Notitie

Aan Comité bouwkundige aanpassingen IC-opscaling
 Van
 Betreft Beantwoording aanvullende vragen opscaling IC
 Datum 1 december 2020

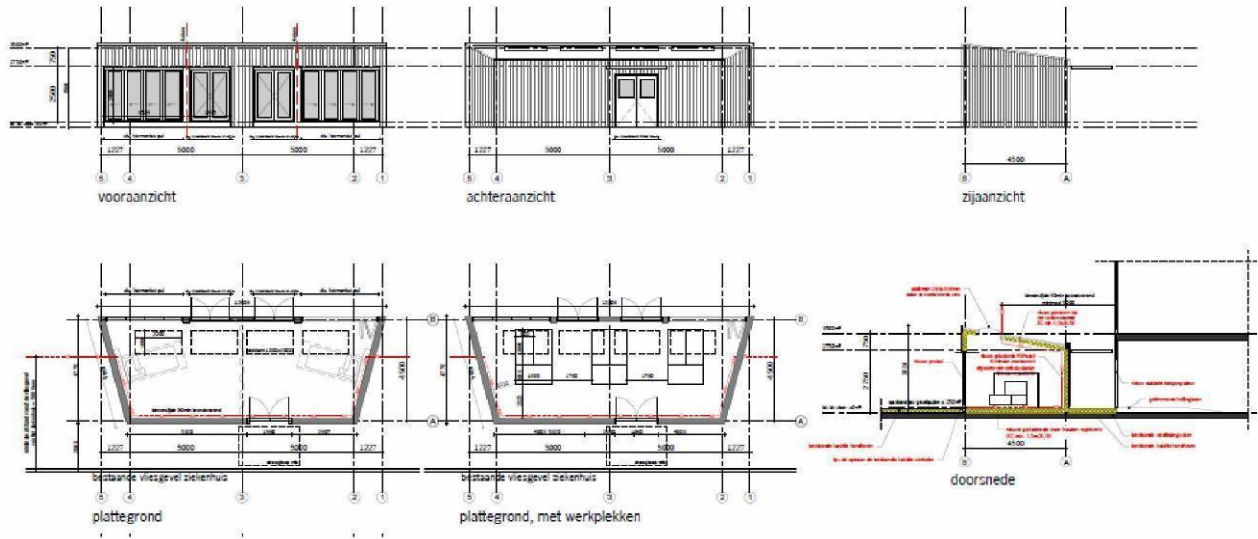
Kunt u een kostenspecificatie aanleveren voor de onder vraag 4 benoemde bouwkundige aanpassingen voor de 6 flexibele IC-bedden?

Zie hiervoor bijlage 4 en 5. Indien nadere toelichting gewenst is, zijn wij graag bereid om dit telefonisch toe te lichten.
